**AVIS ET PROPOSITIONS DE L'INSPECTION  
DES INSTALLATIONS CLASSÉES**

**Article R 181-46 du code de l'environnement  
Modification notable d'une installation classée  
soumise à autorisation**

**Objet** : Installations classées pour la protection de l'environnement  
Ets BLANDIN – Carrière d'Orconte - « *Les Garceaux* »

*Illustration 2- Plan de remise en état modifié*

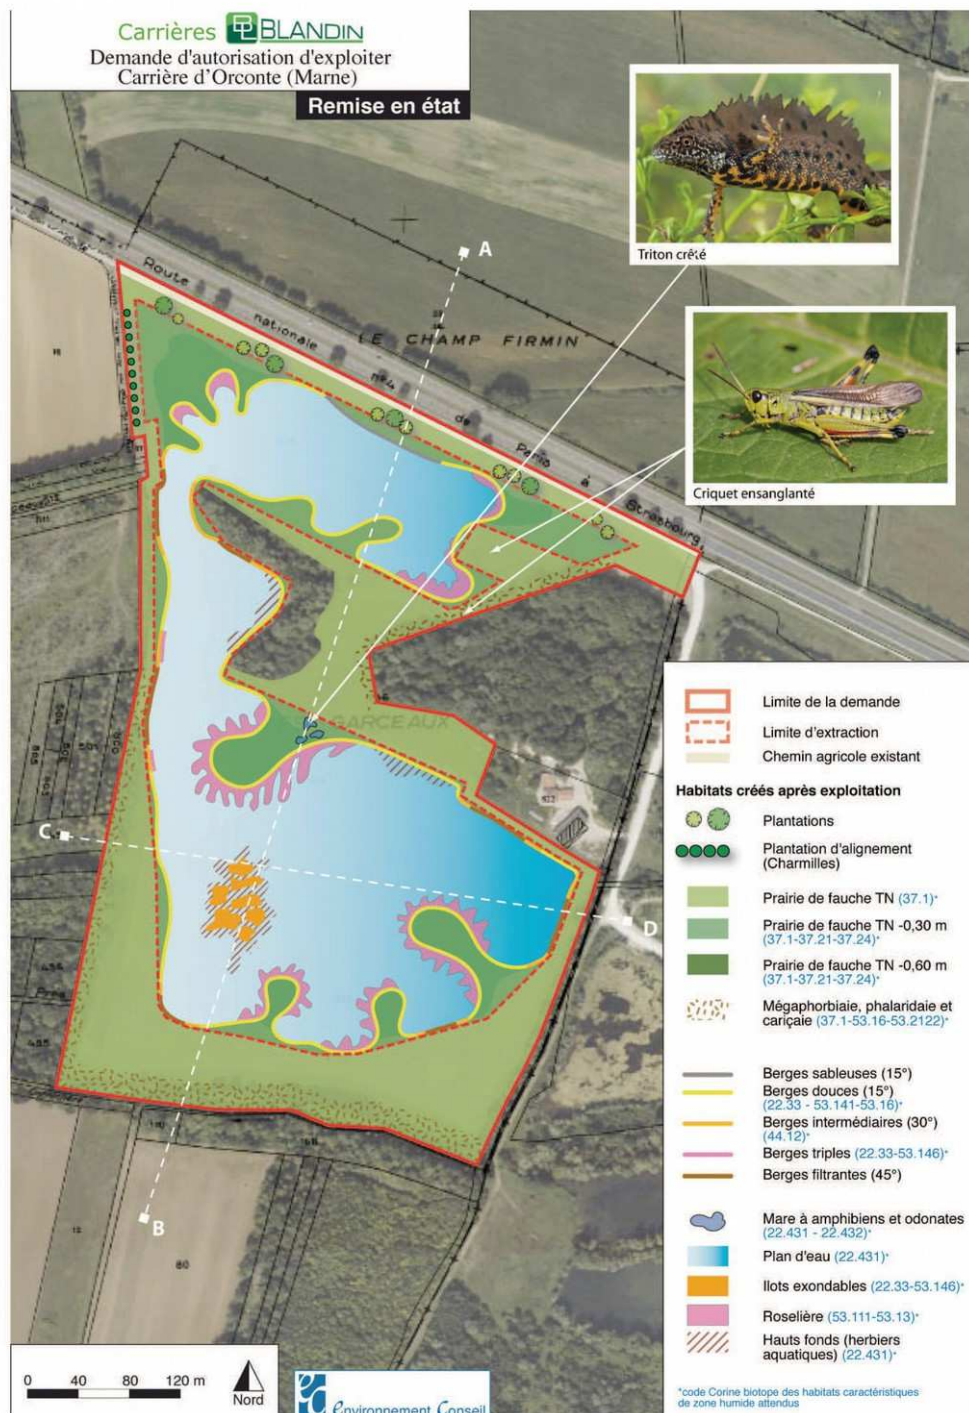
La modification l'état final demandée consiste en :

- la suppression de certaines zones de roselières en «dentelle» (dont la réalisation nécessiterait un assèchement complet du plan d'eau pour réaliser ces travaux à sec) ;
- la suppression des prairies de fauche reconstituées au TN — 0,60 m (par manque de stériles) ;
- l'aménagement d'une grande presqu'île correspondant à une zone archéologique laissée en place (entraînant la suppression des 3 presqu'îles au sud du site) ;
- le déplacement de la presqu'île (au sud de la zone boisée non exploitée) plus vers l'est ;
- de plantations supplémentaires sous forme de petits bosquets sur cette presqu'île.

- la zone boisée interne au périmètre (pour 0,45 ha) ;
- un grand plan d'eau (de 9,5 ha à 12 ha environ) ;
- les différentes plantations en bosquets et d'alignement ;
- les prairies de fauche au TN (= zones humides initiales (7,05 ha)) et les prairies de fauche au TN—0,30 m (1,53 ha) ;
- les berges douces à intermédiaires et les berges perméables ;
- les mares à amphibiens ;
- les îlots inondables ;
- les roselières (0,40 ha) et les hauts fonds (herbiers aquatiques).

Les fonctionnalités écologiques et hydrauliques de l'état final proposé sont conservées.

En effet, les zones humides seront préservées, les secteurs au nord du site accueillant le criquet ensanglanté sont conservés. La presqu'île décalée vers l'Est disposera de mares permettant d'accueillir le triton crêté.

La modification est notable sans toutefois être substantielle eu égard aux éléments de contexte présentés.

Un projet proposant des prescriptions complémentaires rédigées en ce sens est annexé au présent rapport.
